Abwägungsvorschläge zu den vorgelegten Stellungnahmen im Rahmen der erneuten Beteiligung vom 03.01.2024 bis 07.02.2024 zum erneuten Bebauungsplanentwurf „Bruckwiesen“ vom 13.11.2023				
Nr.	1 Träger öffentlicher Belange	eingegangene Anregungen und Hinweise	Stellungnahme und Abwägungsvorschlag der Verwaltung	Gemeinderat am .....

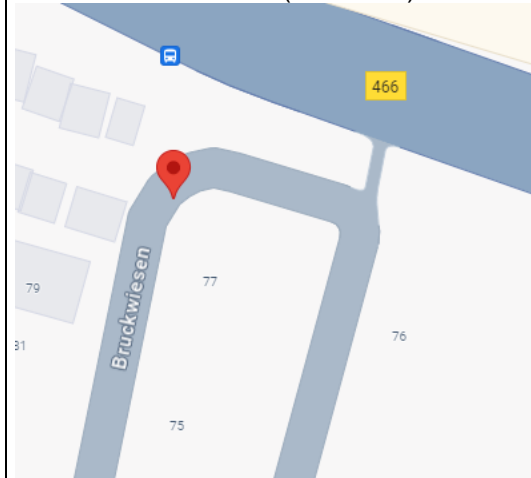
werden, dass die Anwohner\*Innen ihre Abfalltonnen gesammelt bereitstellen. (siehe Bild)

Gegebenenfalls muss ein Sammelplatz eingeplant werden.

Ansonsten kann in der Planung keine konkrete Beeinträchtigung der kommunalen Abfallentsorgung erkannt werden, sofern die folgenden Punkte eingehalten werden:

- Verkehrsflächen sind so großzügig zu planen, dass eine Straßenführung gemäß den UVV Müllbeseitigung möglich ist.
- Es ist von der An- und Durchfahrt dreiachsiger Abfallsammelfahrzeuge mit Überständen bis zu 4 m und einem Gesamtgewicht bis zu 30 t auszugehen. Eine Mindestdurchfahrtsbreite von 3,50 m (Fahrzeugbreite zzgl. 0,5 m Sicherheitsabstand zu beiden Seiten) ist einzuhalten.

Nur innerhalb des Geltungsbereichs wurde die Lage angepasst, die Zufahrt zu den Sammelplätzen der Häuser 79-91 bleibt aber gewährleistet. Eine Wendemöglichkeit für das Müllfahrzeug ist im Plangebiet vor Haus H vorgesehen.

Die Anforderungen der kommunalen Abfallentsorgung werden eingehalten. Der Wendehammer südlich des Gebäudes H entspricht den Vorgaben.
